**Příloha č. 2** ke stanovisku k posouzení vlivů provedení záměru „Nový jaderný zdroj v lokalitě Temelín včetně vyvedení výkonu do rozvodny Kočín“ na životní prostředí č.j.: 2561/ENV/13 a 2562/ENV/13 ze dne 18. 1. 2013:

**Vypořádání vyjádření doručených z Rakouské republiky k posudku o vlivech záměru na životní prostředí zpracované zpracovatelem posudku**

**VYJÁDŘENÍ OBDRŽENÁ Z RAKOUSKÉ REPUBLIKY**

Obr. 1: MIR-1200 (zdroj: Altshuller, A. NPP-2006 with reactor VVER-12000/491, str. 15)

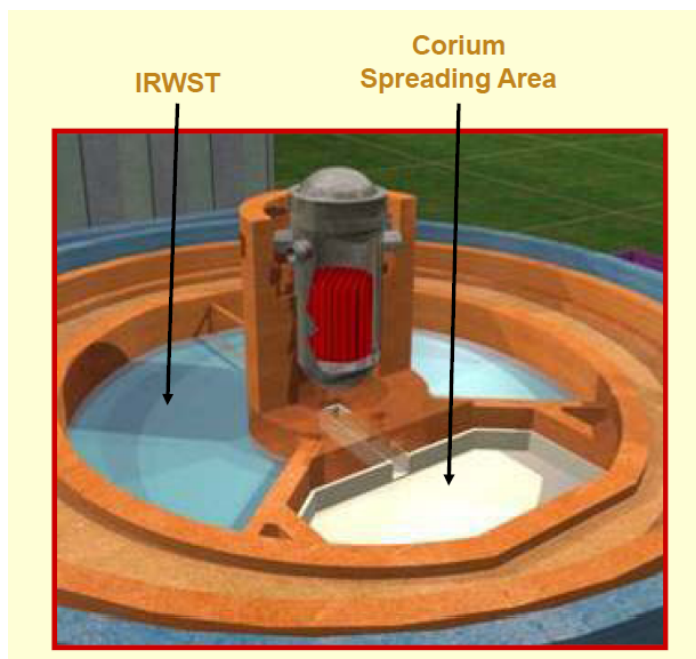
MIR-1200 (Rosatom) sleduje koncepcí koncentrovaného zachycení coria v záchytné nádobě (core catcher) pro toto určené (viz obr. 1). Tento core catcher má být následně chlazen zevnějšku a zevnitř bórovanou vodou (bod 10 ukazuje nádrž s bórovanou vodou, bod 11 spojení mezi vodní nádrží a core catcher).

Obr. 2: Koncepce core catcher EPR (zdroj: Buongiorno, J. Advanced LWRs, str. 12)

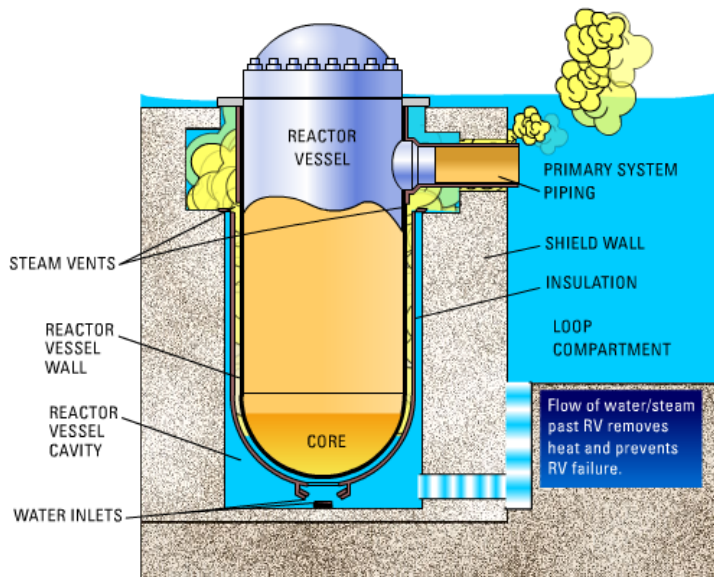
Koncepce core catcher reaktoru EPR (AREVA) (v grafice US EPR) sleduje jinou strategii chlazení roztaveného jádra (corium spreading area), kde se corium má rozptýlit na pokud možno co největší ploše. Zvětšením povrchu při současném chlazení zespoda i shora pomocí vody z in-containment water storage tank (IRWST) se má corium zchladit.

Obr. 3: Koncepce zadržení roztaveného jádra v tlakové nádobě reaktoru AP 1000 (zdroj: [http://ap1000.westinghousenuclear.com/ap1000\\_safety\\_ircd.html](http://ap1000.westinghousenuclear.com/ap1000_safety_ircd.html))

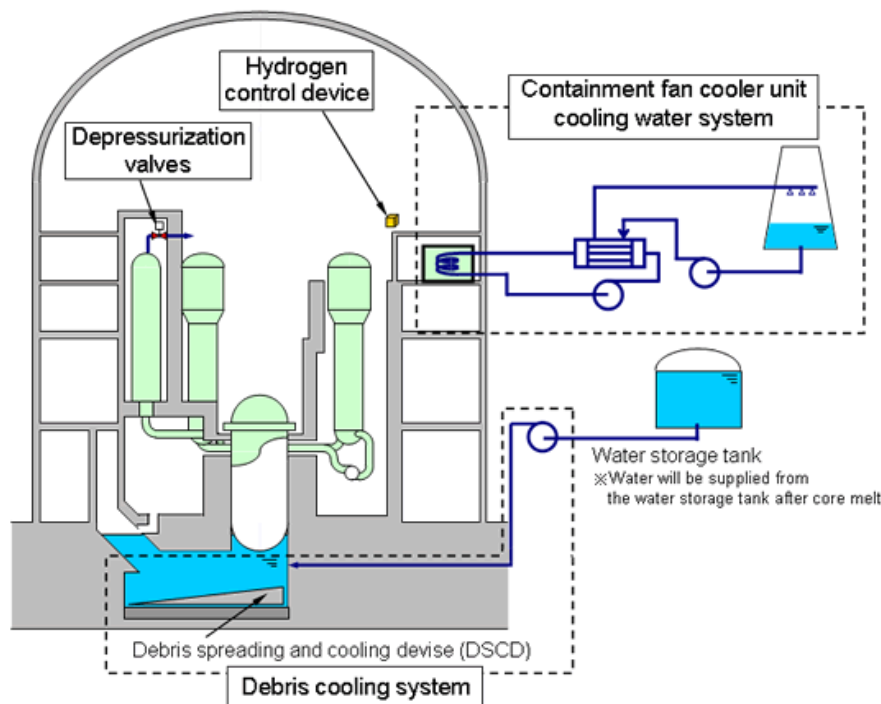
AP 1000 (Westinghouse) nesleduje koncepci core catcher, ale její design spočívá v zadržení roztaveného jádra v tlakové nádobě reaktoru (RDB) „in vessel core retention“ (obr. 3). Pro případ vážné havárie má obslužný personál nechat natéct vodu do meziprostoru kolem tlakové nádoby reaktoru (RDB). Tím se má tavenina v RDB zaplavením RDB v šachtě reaktoru (reactor cavity) zvenku zchladit. To má zabránit tomu, že se RDB protaví a roztavené jádro opustí RDB.

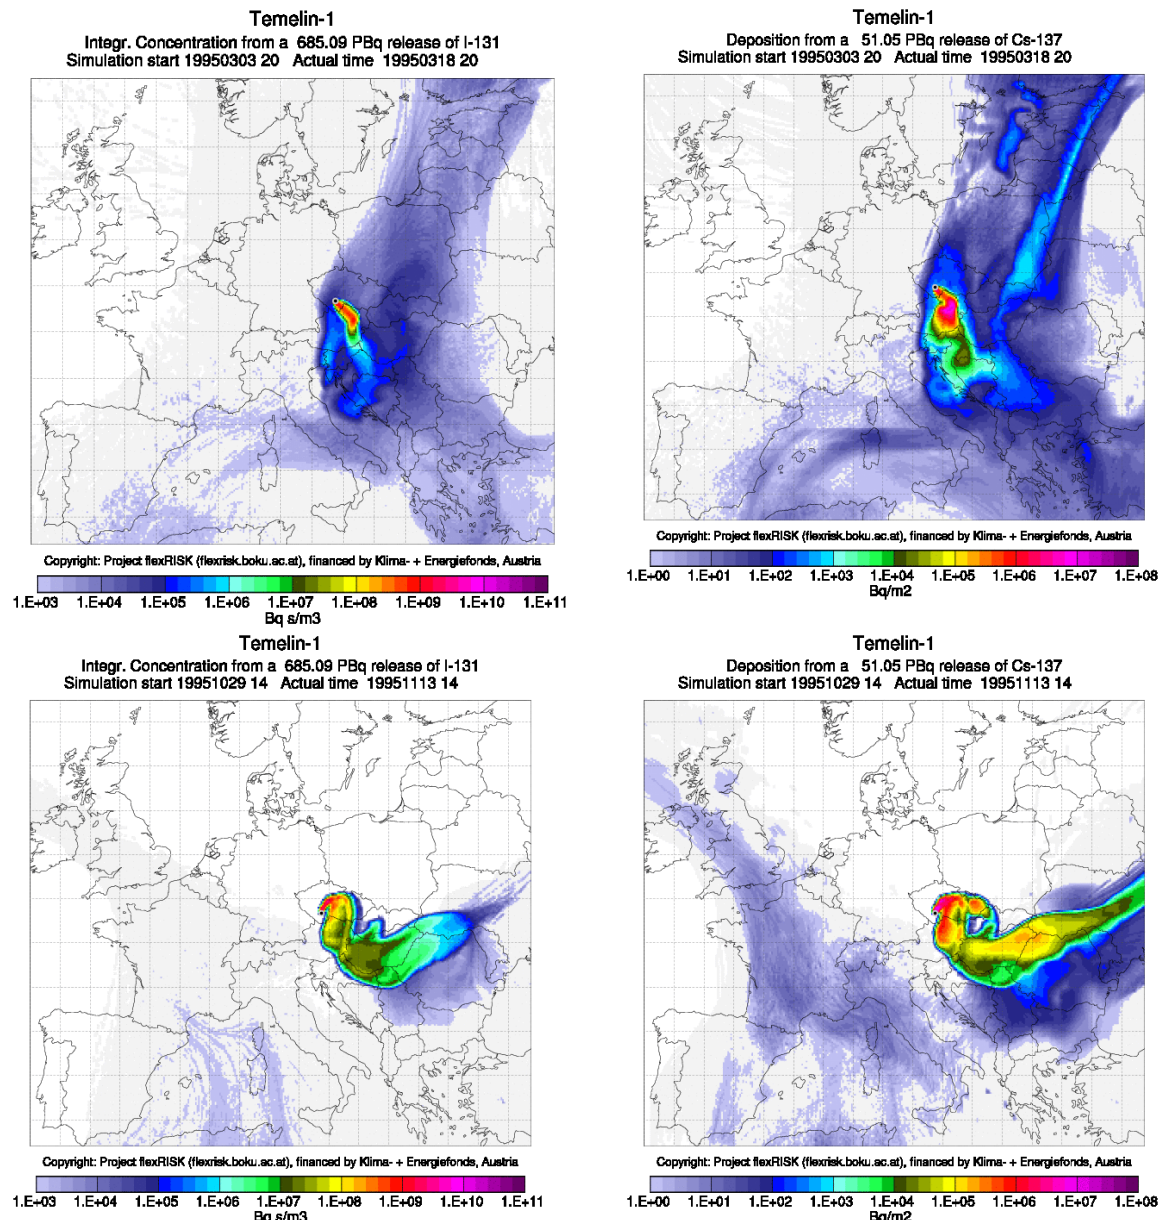
Rozptyl radioaktivních mraků v důsledku závažných havárií v nukleárních zařízeních v Evropě a v okolí Evropy se pro vybrané havárie simuluje za různých povětrnostních podmínek. Pomocí Lagrangeova částicového modelu FLEXPART byly vypočteny jak koncentrace radionuklidů v ovzduší, tak i jejich sedimentace na půdě. Z 88 případů vypočtených pro rok 1995 budou prezentovány dva, při nichž bude radioaktivní mrak přenesen do Rakouska a zde povede k vysokým hodnotám zátěže.

K interpretaci map je třeba poznamenat:

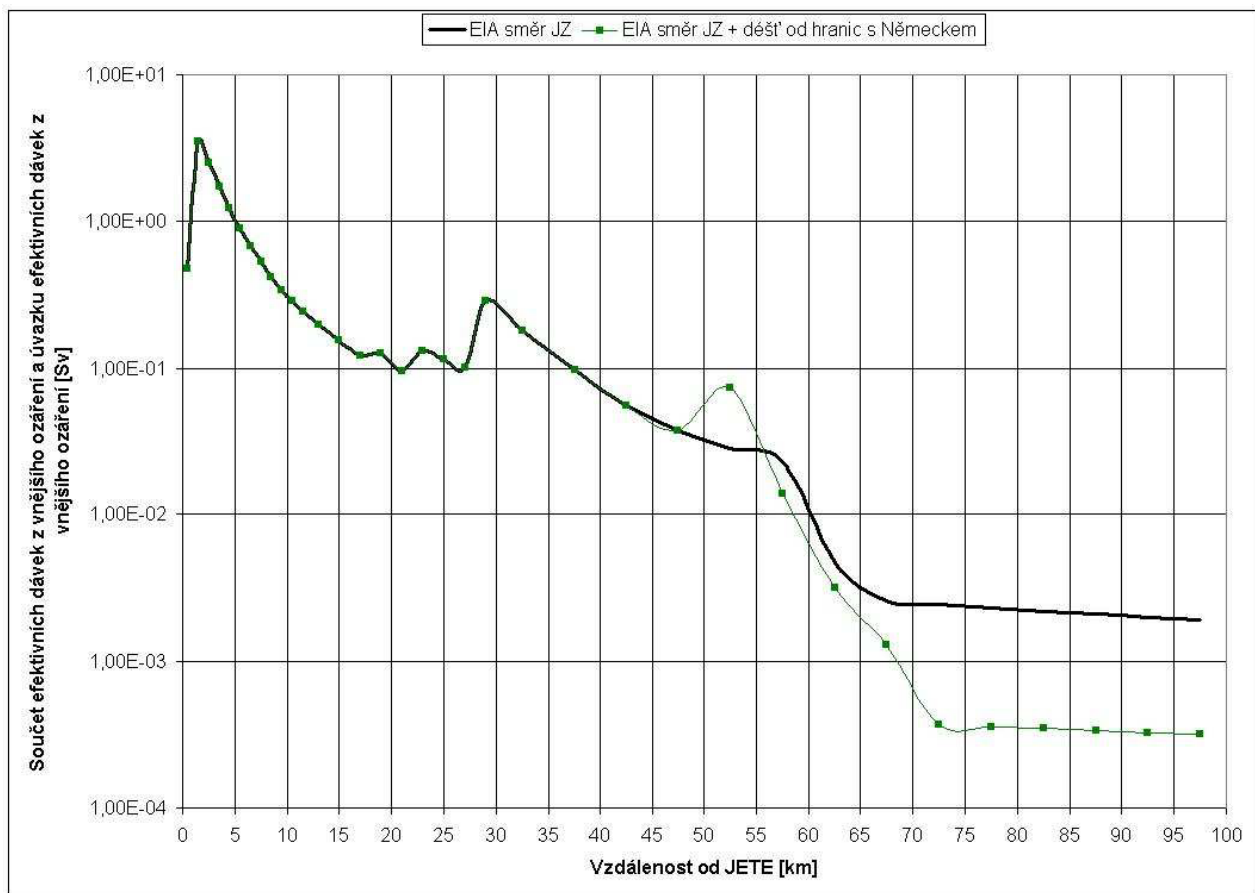
Pro hodnocení dlouhodobých opatření na území ČR byla vybrána 1. Varianta (SV), tj. směr šíření na nejbližší větší město Týn nad Vltavou, počasí typu D s přítomností srážek zvyšujících dopady na krátké vzdálenosti v delších časech (30 a více dnů) (viz Grafy 4 a 5 v odst. 3.3.). Pro velmi malé vzdálenosti (viz tab. v odst. 3.3.) a dobu expozice 2 a 7 dnů je sice F o něco horší než D; ale vzhledem k tomu, že podle vyhlášek SÚJB ukrytí obyvatel a jódová profylaxe v ZHP se provádí a priori bez čekání na výsledky monitorování, je rozdíl s ohledem na účinek neodkladných opatření a jiné konzervatismy již pro 7 dnů nevýznamný. Pro modelování dopadů těžké havárie na sousední země byla zvolena 2. (VJV) a 3. varianta (JZ) meteorologických podmínek - směr šíření VJV - Rakousko a JZ - Německo, tj. směry nejkratších vzdáleností k hranicím těchto sousedících států. Kategorie počasí F vede konzervativně za jinak stejných podmínek k vyšším radiologickým důsledkům ve větších vzdálenostech než v případě kategorie D zvolené pro ČR. Ve výpočtu byly předpokládány konstantní meteorologické podmínky po celou dobu šíření vlečky, i když uvažování proměnného počasí v čase by mohlo vést k realističtějším výsledkům. Volba konstantního směru a rychlosti větru a tím pádem přímočarého šíření vlečky vede k nadhodnoceným efektivním dávkám pod osou vlečky. Území zasažené zvýšenými dávkami je ovšem poměrně úzké.
